**Всемирный форум для согласования правил
в области транспортных средств**Рабочая группа по автоматизированным/автономным
и подключенным транспортным средствам

Женева, 21–25 сентября 2020 года

**Предложение по дополнению 3 к первоначальному
тексту Правил № 152 ООН (системы автоматического
экстренного торможения для транспортных средств
категорий M₁ и N₁)****Представлено экспертами неофициальной рабочей группы
по системам автоматического экстренного торможения
для транспортных средств категорий M₁ и N₁***

Рис. 1: Поворот налево или поворот направо на перекрестке

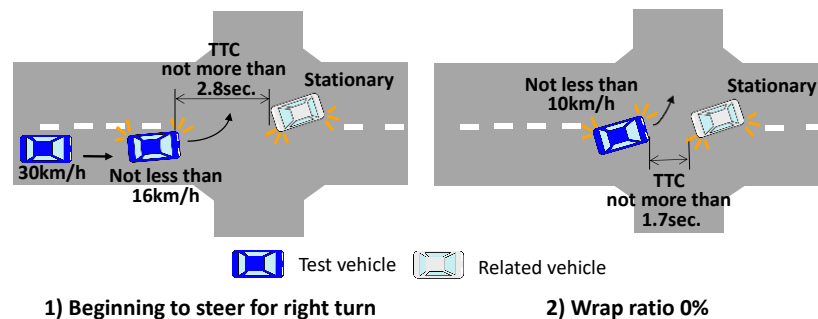
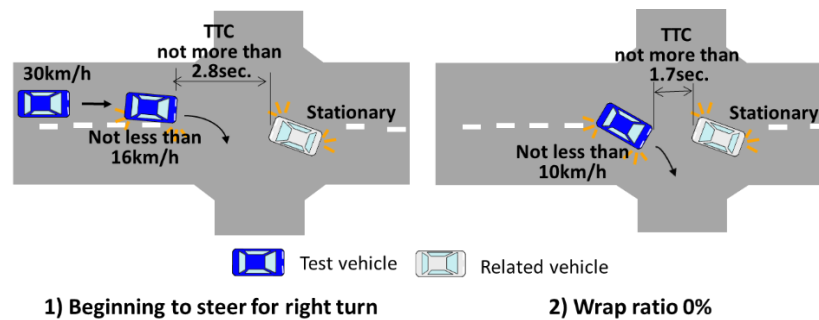
1.1 В этом сценарии данное транспортное средство поворачивает налево или направо перед встречным транспортным средством, которое остановилось для выполнения поворота налево или направо на перекрестке.

1.2 Пример подробного сценария:

Данное транспортное средство движется со скоростью 30 км/ч (с допуском $+0/-2$ км/ч) в направлении перекрестка и замедляется путем торможения до скорости не менее 16 км/ч в точке, где данное транспортное средство начинает выкруливать влево/вправо, а время до столкновения (ВДС) со встречным транспортным средством составляет не более 2,8 секунды. Когда данное транспортное средство выполняет поворот налево или направо на перекрестке, скорость снижается до не менее 10 км/ч, а затем оно движется с постоянной скоростью. ВДС со встречным транспортным средством составляет не более 1,7 секунды в момент, когда коэффициент перекрытия между данным транспортным средством и встречным транспортным средством становится равным 0 %.

Рис. 2: Поворот впереди идущего транспортного средства направо или налево

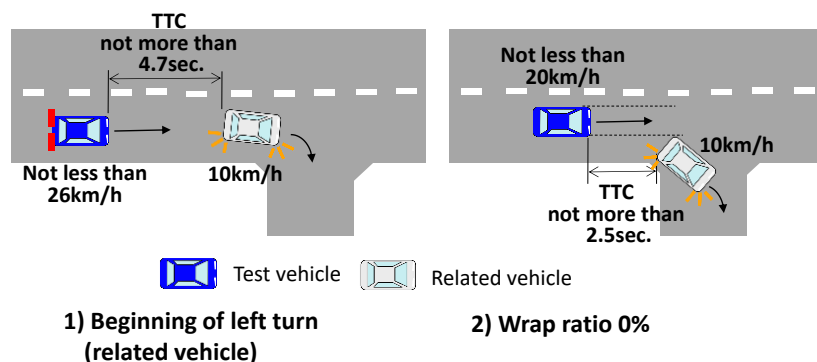
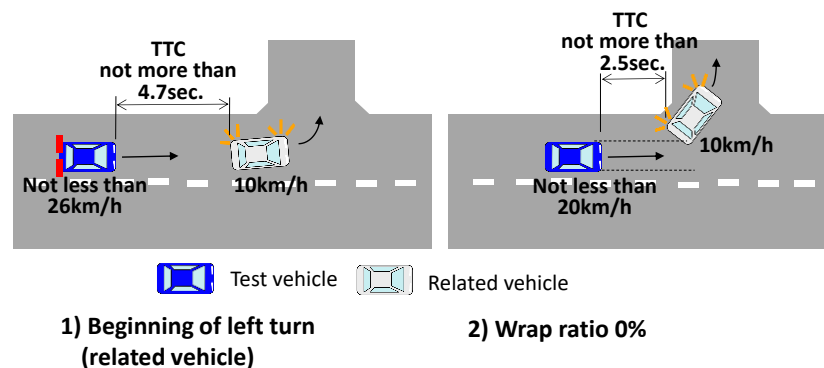
- 2.1 В этом сценарии данное транспортное средство следует за впереди идущим транспортным средством. Затем впереди идущее транспортное средство поворачивает на повороте направо или налево, а данное транспортное средство движется по прямой.

Как впереди идущее транспортное средство, так и данное транспортное средство движутся со скоростью 40 км/ч (с допуском $+0/-2$ км/ч) по прямой дороге. Впереди идущее транспортное средство замедляется путем торможения до скорости 10 км/ч

(с допуском $+0/-2$ км/ч), чтобы повернуть на повороте направо или налево, а данное транспортное средство также замедляется путем торможения для соблюдения соответствующей дистанции до впереди идущего транспортного средства. Когда впереди идущее транспортное средство начинает выполнять поворот направо или налево, скорость движения данного транспортного средства составляет не менее 26 км/ч, а ВДС с впереди идущим транспортным средством — не более 4,7 секунды. После этого данное транспортное средство замедляется до скорости не менее 20 км/ч, а затем движется с постоянной скоростью. ВДС с впереди идущим транспортным средством составляет не более 2,5 секунды в момент, когда коэффициент перекрытия между данным транспортным средством и впереди идущим транспортным средством становится равным 0 %.

Рис. 3: Криволинейная дорога с трубчатым ограждением и неподвижным объектом

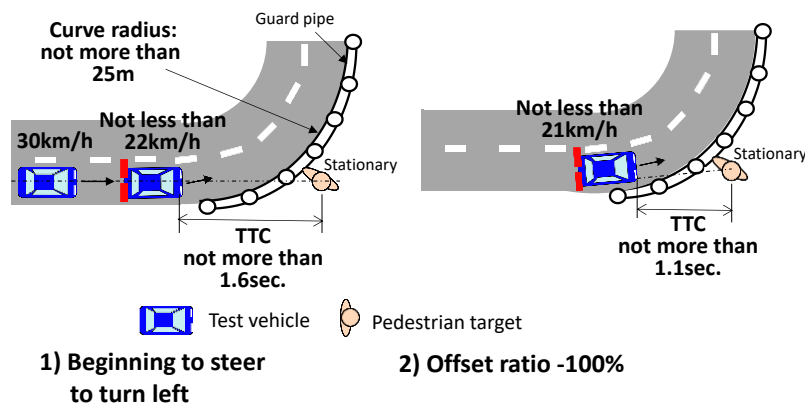
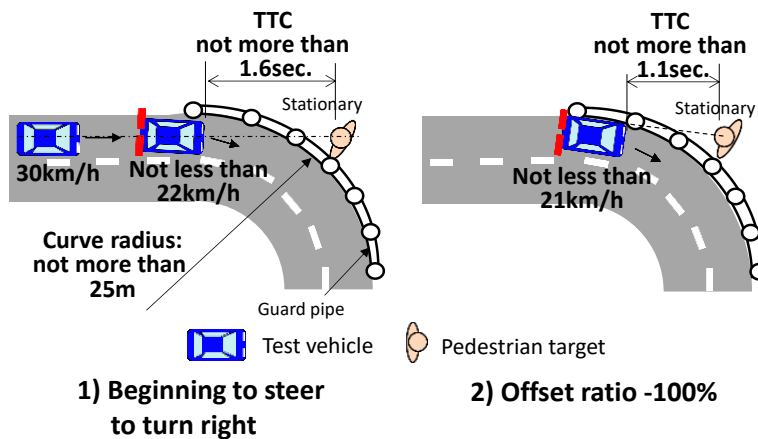
- 3.1 В этом сценарии данное транспортное средство движется по дороге с кривой малого радиуса, с внешней стороны которой установлено трубчатое ограждение, а неподвижное транспортное средство (категории M_1), неподвижный объект — пешеход или неподвижный объект — велосипед располагается непосредственно за трубчатым ограждением на продолжении центральной оси полосы движения.

Данное транспортное средство движется со скоростью 30 км/ч (с допуском ± 2 км/ч) в направлении кривого участка, радиус которого на внешней стороне дороги составляет не более 25 м, и замедляется путем торможения до скорости не менее 22 км/ч в точке входа в кривую. ВДС с неподвижным объектом составляет не более 1,6 секунды, когда данное транспортное средство начинает двигаться по кривой. На кривой данное транспортное средство движется по внешней полосе, а не по центру дороги. Затем данное транспортное средство продолжает двигаться по кривой с постоянной скоростью не менее 21 км/ч. ВДС с неподвижным объектом составляет не более 1,1 секунды в момент, когда коэффициент перекрытия между данным транспортным средством и неподвижным транспортным средством становится равным 0 % или когда коэффициент смещения между данным транспортным средством и центром неподвижного объекта-пешехода или неподвижного объекта-велосипеда становится равным -100 %.

Примечание: коэффициент смещения между данным транспортным средством и неподвижным объектом рассчитывается по нижеследующей формуле.

Рис. 4: Смена полосы движения в связи с производством дорожных работ

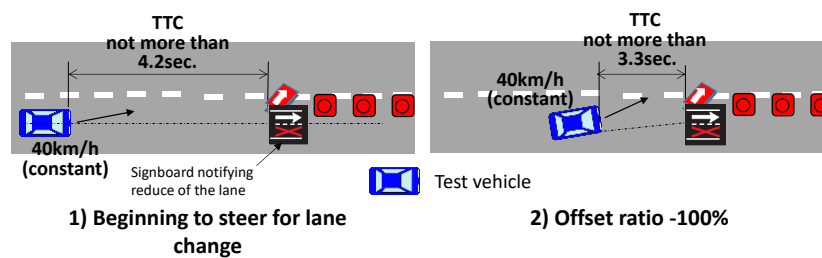
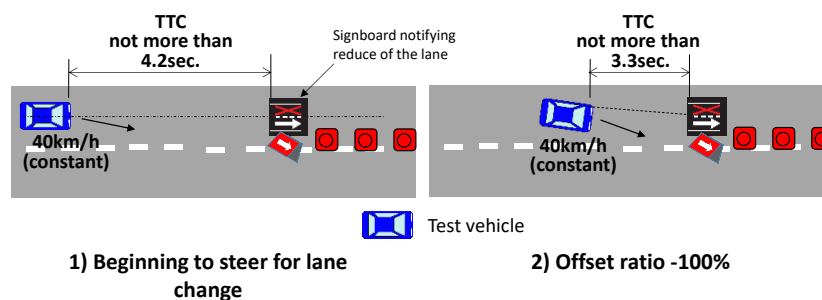
4.1 В этом сценарии данное транспортное средство выполняет смену полосы движения перед щитом, который расположен в центре полосы движения и информирует водителя о сужении проезжей части.

Данное транспортное средство движется по прямой дороге со скоростью 40 км/ч (с допуском +0/-2 км/ч) и начинает выруливать, чтобы сменить полосу движения перед щитом с информацией о сужении проезжей части. Никакие другие транспортные средства не приближаются к данному транспортному средству. ВДС с щитом составляет не более 4,2 секунды в момент, когда данное транспортное средство начинает выруливать. Во время смены полосы движения скорость данного транспортного средства является постоянной, а ВДС с щитом не превышает 3,3 секунды в момент, когда коэффициент смещения между данным транспортным средством и центром щита становится равным -100 %.
